**CONTRATO No. AL-1-34-19** "DISEÑO Y CONSTRUCCIÓN DE LA REHABILITACIÓN DE LA VIA ATALAYA – MARIATO – QUEBRO – LAS FLORES Y MEJORAMIENTO DEL RAMAL A VARADERO, PROVINCIA DE VERAGUAS - PANAMÁ"

## **AMPLIACIÓN DEL ESTUDIO DE IMPACTO AMBIENTAL**

SEÑORES  
DIRECCIÓN DE EVALUACIÓN Y ORDENAMIENTO AMBIENTAL  
DIEORA / MI AMBIENTE  
E. S. D.

Éxitos en sus funciones diarias. Mediante el presente documento deseamos darle respuesta a la nota **DEIA-DEEIA-AC-0060- 1603-2020**, en relación a nuestro proyecto “**DISEÑO Y CONSTRUCCIÓN DE LA REHABILITACIÓN DE LA VIA ATALAYA – MARIATO – QUEBRO – LAS FLORES Y MEJORAMIENTO DEL RAMAL A VARADERO, PROVINCIA DE VERAGUAS PANAMÁ**”, según lo solicitado.

*Ilustración 2: Perfil de elevación - Patio para instalaciones provisionales*

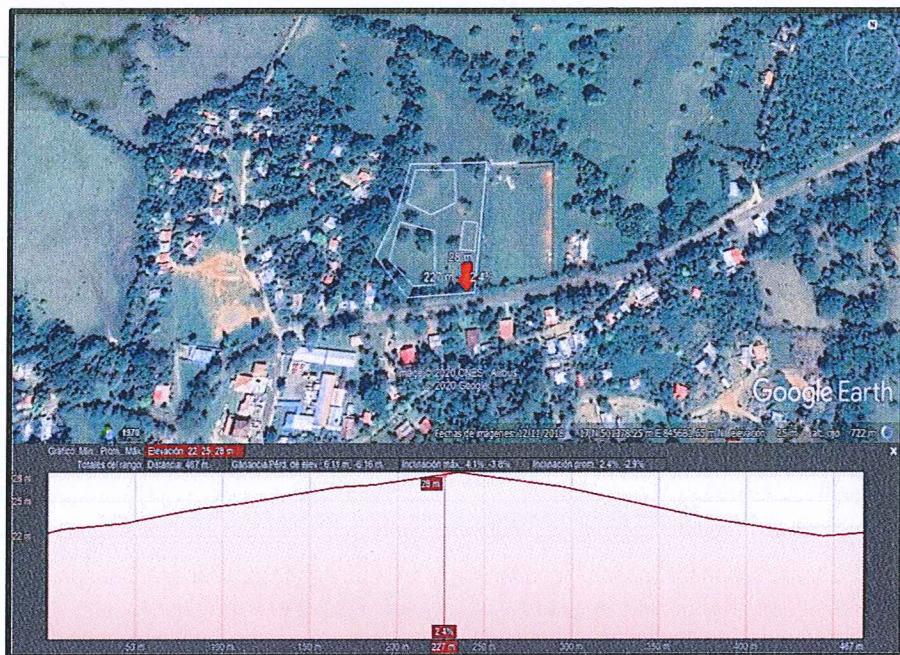
- Aclarar cuál es la superficie que comprende cada botadero, en caso de que sea superior a la verificada por DIAM, deberán aportar las coordenadas UTM con su respectivo DATUM, en formato Excel y/o en archivo digital en Shape File (SPH).
- Durante la inspección de campo realizado el 2 de marzo de 2020, se nos indicó que los botaderos ubicados en las estaciones 4k+700 y 5k+600, no serán considerados para el desarrollo de este proyecto. Aclarar esta información.

- Un área de 1 Ha dentro de la finca ubicada en la estación 75k+200 propiedad de la señora Dayra Lucila Vega, la cual se utilizará para depósito de material excedente.
- Un área de 1.4 Ha dentro de la finca ubicada en la estación 23k+500 propiedad del señor Florencio Vega Vega para depósito de material excedente.
- Un área de 1.4 Ha dentro de la finca ubicada en la estación 51k+000 propiedad del señor Juan José Castillo Ábrego, la cual será utilizada para instalaciones provisionales como caseta tipo D, zona de acopios y zona de maquinaria, dentro de las siguientes coordenadas:

Coordenadas UTM WGS 84		
Área	Coordinada Este	Coordinada Norte
Polígono general	501412	845757
	501323	845757

Coordenadas UTM WGS 84		
Área	Coordenada Este	Coordenada Norte
	501311	845700
	501291	845652
	501326	845610
	501396	845614
	501329	845749
Zona de acopios	501321	845710
	501349	845697
	501375	845709
	501374	845748
	501314	845689
Zona de maquinaria	501305	845648
	501332	845620
	501355	845622
	501353	845678
	501384	845688
Área de oficinas	501380	845658
	501396	845656
	501400	845686

*Ilustración 5: Botadero 23k+500*

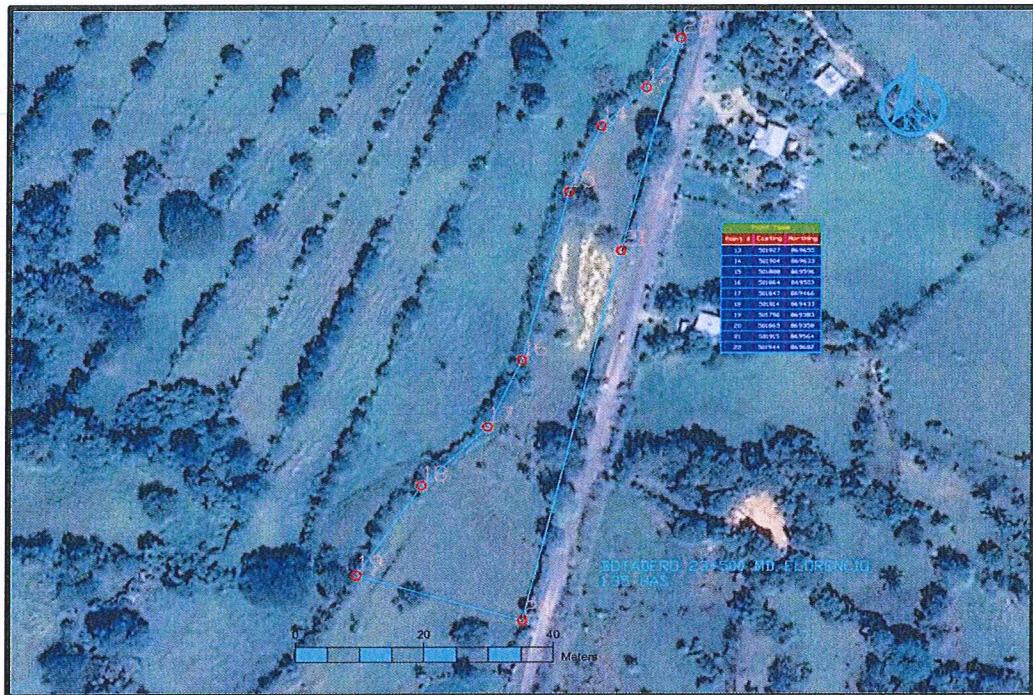
- c. En caso de que se disponga que dicha área no será utilizada para botadero, indicar donde se establecerá el nuevo botadero y a su vez presentar.
  - Línea base de la nueva área destinada para el botadero.
  - Presentar las coordenadas UTM con su respectivo DATUM, en formato Excel y/o en archivo digital en Shape File (SPH).
  - Impactos ambientales y medidas de mitigación a implementar.
  - Si el terreno donde se propone ubicar el nuevo botadero no es del promotor deberá: adjuntar título de la finca, autorización por parte del propietario notariada y cédula de identidad personal. En caso de que el propietario de la finca sea una empresa, adjuntar certificado de persona jurídica.

R//. Debido a que el botadero antes descrito no será utilizado, la empresa contratista dispone de un nuevo botadero ubicado en la estación 23k+500, En un área de 1.4 Ha propiedad del sr Florencio Vega Vega.

COORDENADAS UTM WGS 84		
Punto	Coordinada Este	Coordinada Norte
13	501927	869655
14	501904	869633
15	501888	869596
16	501864	869503
17	501847	869466
18	501814	869433
19	501780	869383
20	501865	869358

COORDENADAS UTM WGS 84		
Punto	Coordenada Este	Coordenada Norte
21	501915	869564
22	501944	869682

*Ilustración 6: Botadero 75k+200*

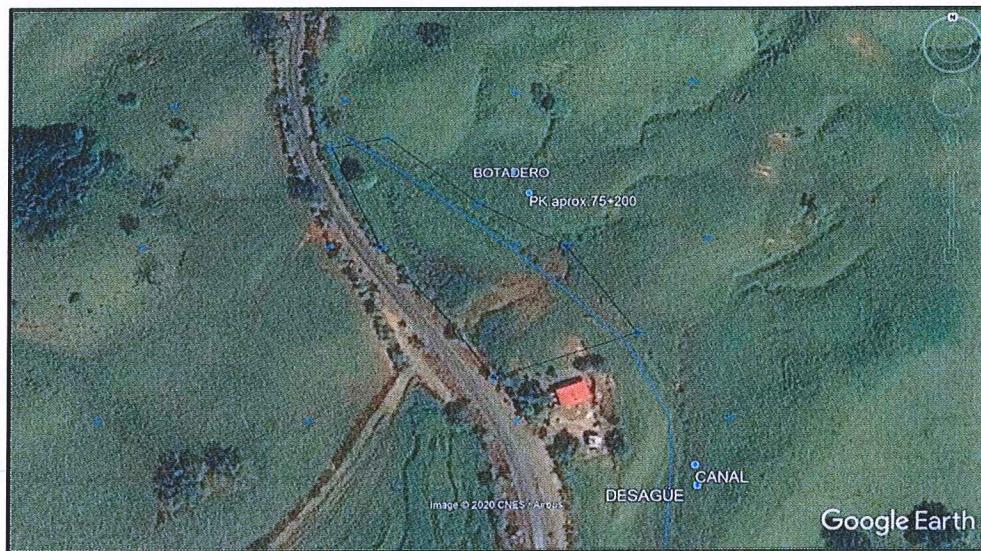
- a. Indicar si con las condiciones anteriormente descritas, la referida área va a ser considerada para establecer dicho botadero.
- b. En caso de que la respuesta sea positiva, especificar como serán manejadas las aguas que dicho reservorio recoge en época de lluvia, toda vez que, al establecer el botadero, se reducirá el espacio de retención de agua.
- c. Medidas de mitigación a implementar para evitar afectaciones por inundación a la vivienda cercana y a la carretera que se propone rehabilitar.

R//. Del botadero ubicado en la estación 75k+200 solo se utilizará un área de 1 ha para la ejecución de este proyecto dentro de las siguientes coordenadas.

Coordenadas UTM WGS 84		
Punto	Coordenada Este	Coordenada Norte
1	508227	827671
2	508196	827664
3	508228	827598
4	508289	827522
5	508360	827545
6	508326	827597
7	508279	827626
